Sundhöllin í Reykjavík

Opin hönnunarsamkeppni um viðbyggingu
og útilaug við Sundhöll Reykjavíkur

Dómnefndarálit

Tillaga merkt **10203** (Dómnefndarnúmer 16)

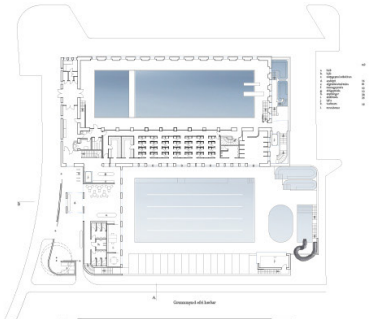
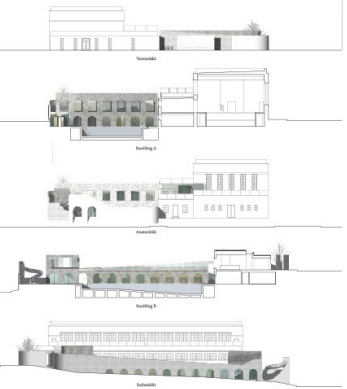
Tilvitnanir í innra byrði Sundhallarinnar, í útliti við-byggingar, eru ekki sannfærandi. Forgarðurinn gerir tengingu við Sundhöllina óþarflega umfangsmikla auk þess sem plássið nýttist sundlaugargarði betur. Flæði milli viðbyggingar og Sundhallar er ekki gott. Fyrirkomulag útisvæðis er ágætt. Afgreiðsla og veit-ingasala eru vel staðsett með góðri tengingu við laugarsvæðið. Aðgengi fatlaðra er almennt mjög gott.

Tillaga merkt **12093** (Dómnefndarnúmer 17)

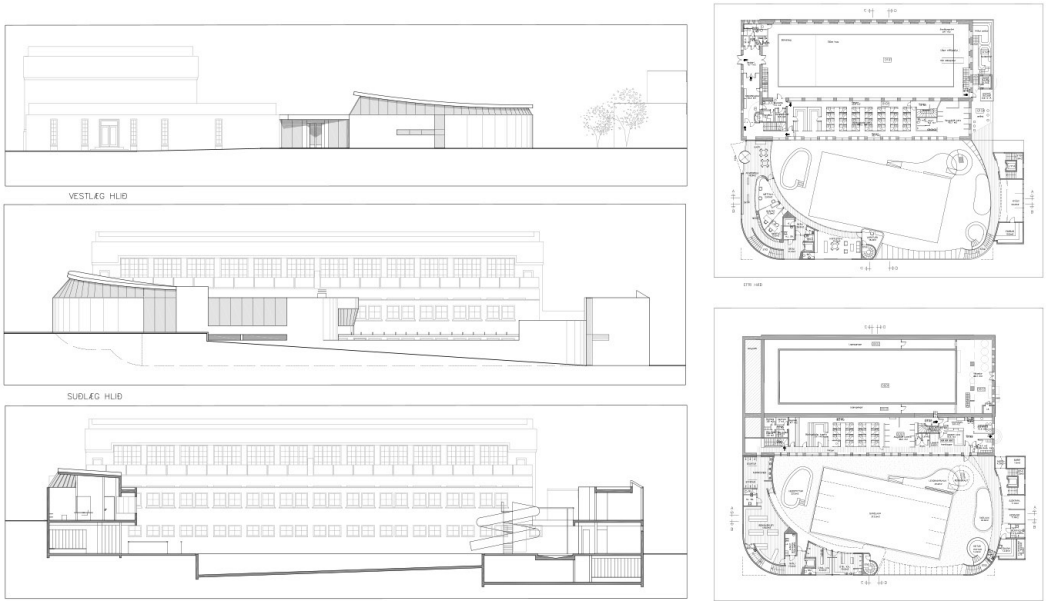
Form eru framandi og fara illa við hlið Sundhallarinnar, auk þess sem það vinnur ekki með grunnmyndum og gerir þær óþarflega flóknar. Útisvæði er vel skipulagt en virkar þó aðþrengt með byggingu að austanverðu sem mun auka skuggavarp á útisvæði. Almenningsrými og veitingasala eru lítil en þó í góðum tengslum við laugarsvæði. Ókostur er að gengið er í útiklefa af laugarsvæði auk þess sem ekki virðist um eiginlega útiklefa að ræða.

Tillaga merkt **46359** (Dómnefndarnúmer 19)

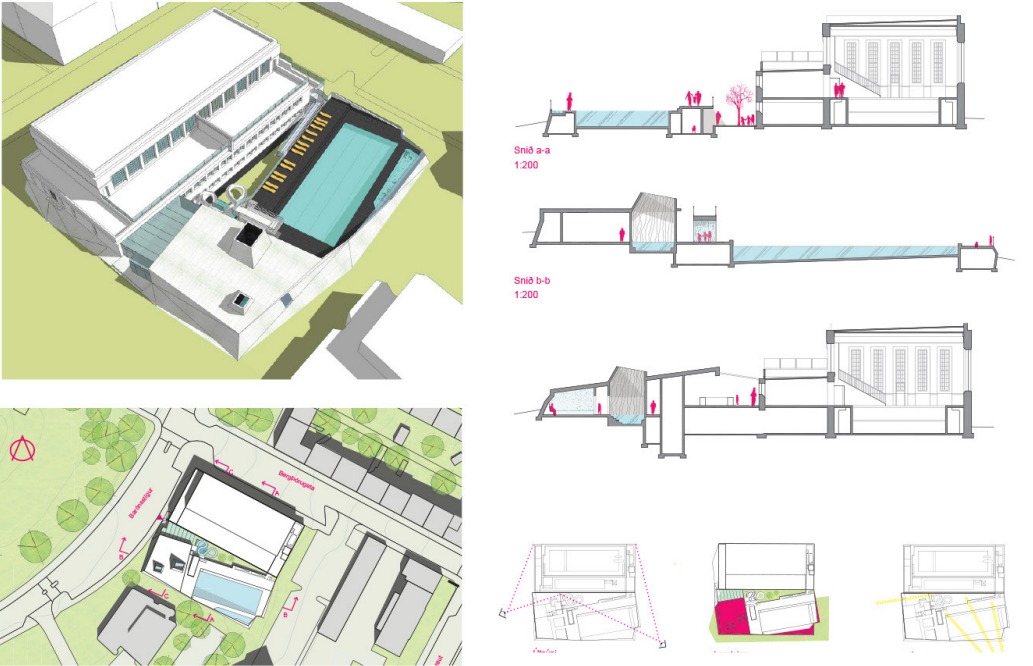
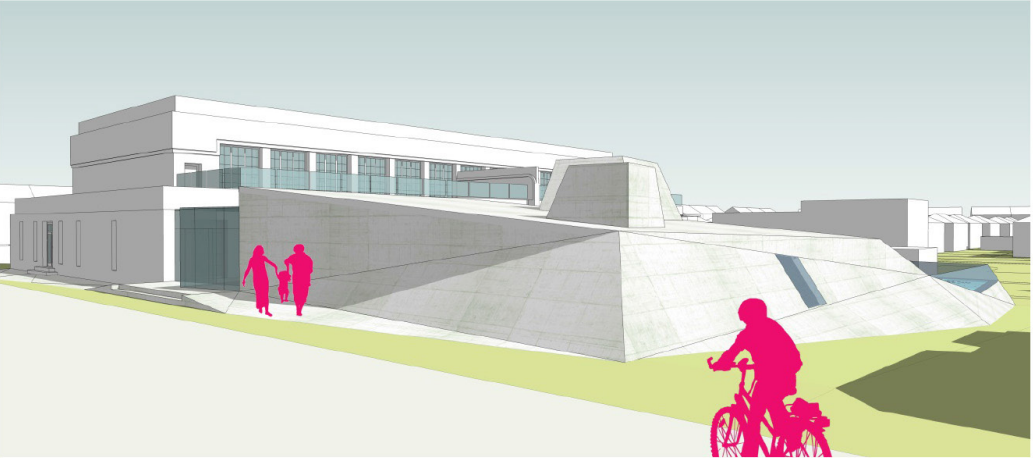
Form eru framandi og fara illa við hlið Sundhallarinnar. Hæðarsetning laugarkers og fyrirkomulag útisvæðis er athyglisvert. Tillagan gerir ráð fyrir að hæðarsetning laugar sé á milli 1. og 2. hæðar, með garði upp að suðurhlið Sundhallarinnar. Höfundi hefur ekki tekist að leysa hæðarsetningu og tengingar innan- né utanhúss á sannfærandi hátt, auk þess sem lausnir í grunnmyndum virðast flóknar. Staðsetning potta er ekki góð þar sem þeir eru í litlum tengslum við útisvæði.

Tillaga merkt **00762** (Dómnefndarnúmer 21)

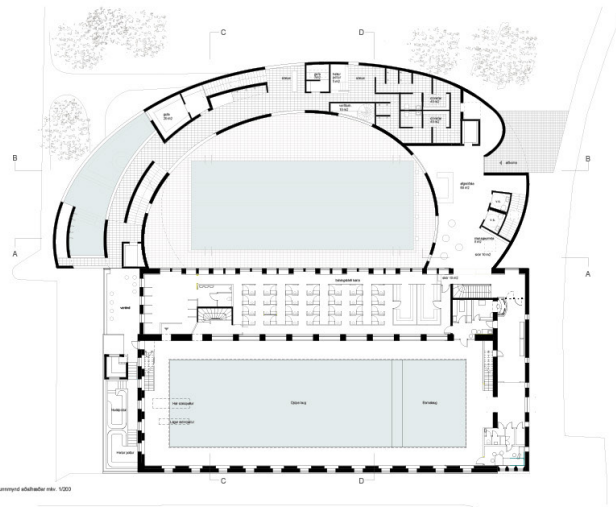
Miklir massar skyggja á ásýnd að Sundhöllinni. Form grunnmynda vinnur ekki með notagildinu og eru þær því óþarflega flóknar, auk þess sem uppbygging þess skapar skugga á útisvæði. Varðturn er illa staðsettur gagnvart pottum, sem eru ekki í góðum tengslum við laugarsvæðið. Tenging við núverandi þaksvalir er at-hygglisverð. Veitingasölu er haganlega fyrir komið. Myndræn og skýr framsetning tillögu.

Tillaga merkt **85645** (Dómnefndarnúmer 22)

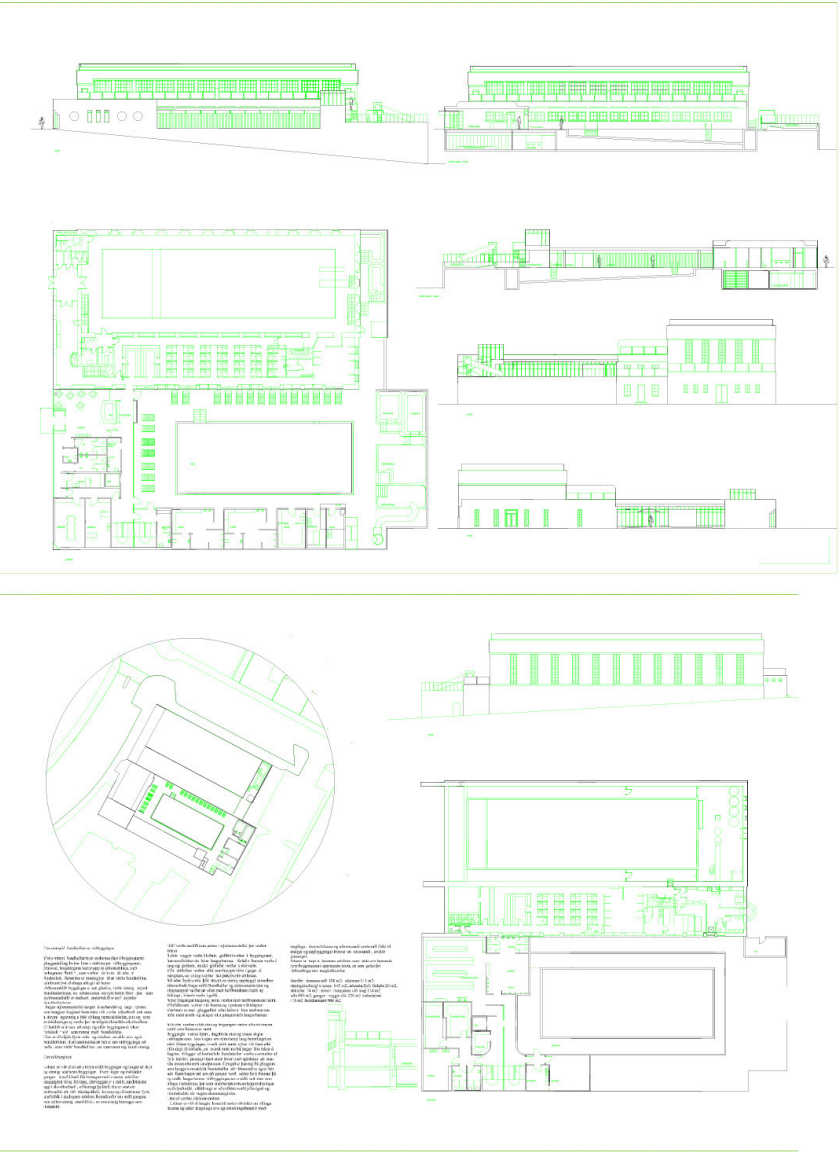
Viðbygging kemur upp að núverandi byggingu og lokar fyrir birtu að búningssklefum á neðri hæð. Hlutföll viðbyggingar taka mið af Sundhöllinni en útlit er ekki sannfærandi að öðru leyti. Fyrirkomulag rýma á grunnmynd er ekki gott, t.a.m. er inngangur í úti-klefa frá sundlaugarbakka. Tengingar á milli eldra og nýrra húss eru ekki góðar. Framsetning tillögu mætti vera betri.

Tillaga merkt **65919** (Dómnefndarnúmer 23)

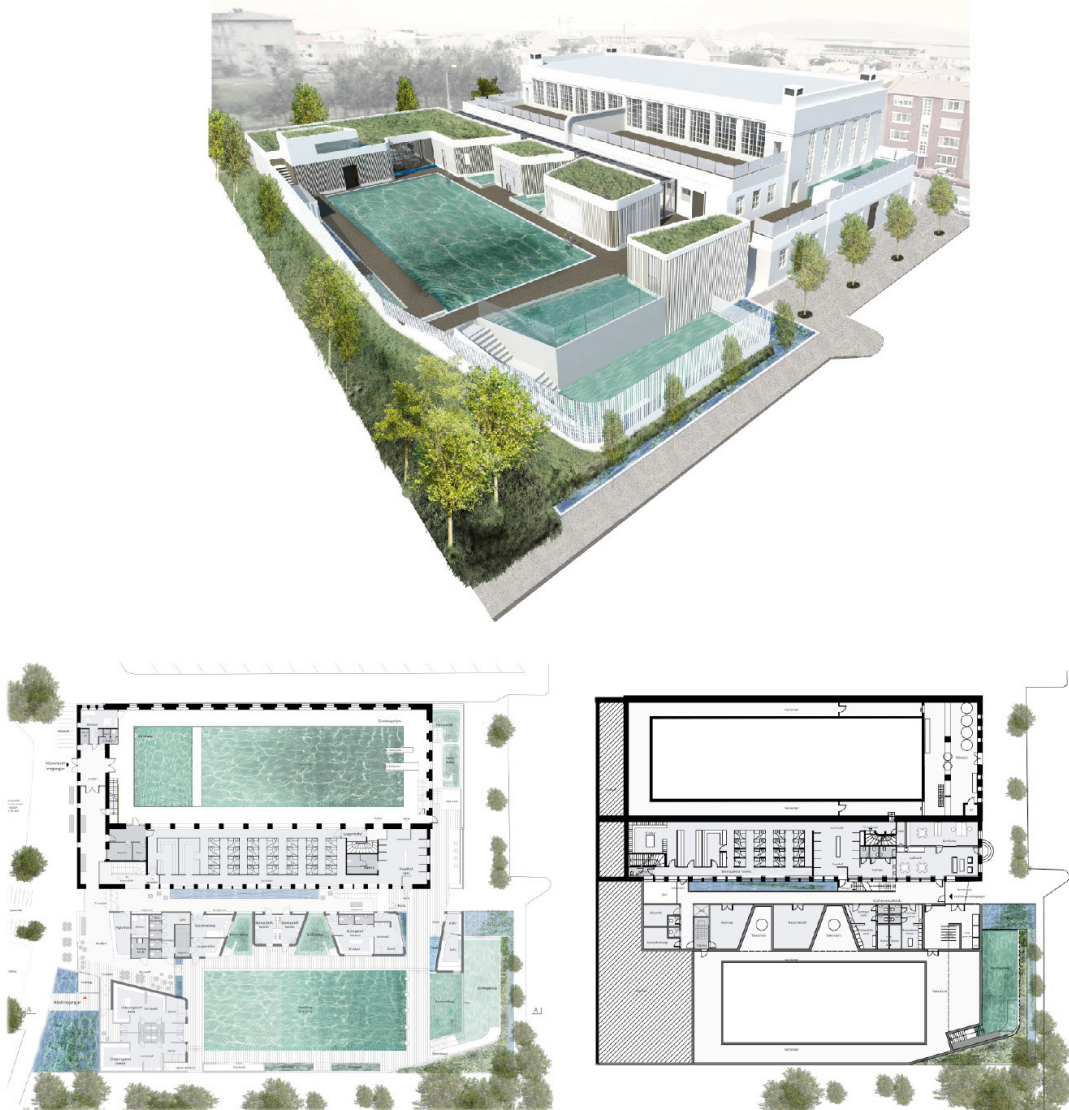
Byggt er fyrir báðar hæðir suðurhliðar Sundhallarinnar svo hún er horfin sjónum. Tengingar á milli eldra og nýrra húss eru ekki góðar. Fyrirkomulag útisvæða er ekki gott og staðsetning barnalaugar og lendingarlausar er óhentug, auk þess sem pottar eru hvorki vel sýnilegir né aðgengi að þeim gott. Hæðarsetning/þrep á útisvæði eru óhentug. Aðkoma gesta og staðsetning veitingasölu er haganlega fyrirkomið og er í góðum tengslum við laugarsvæði.
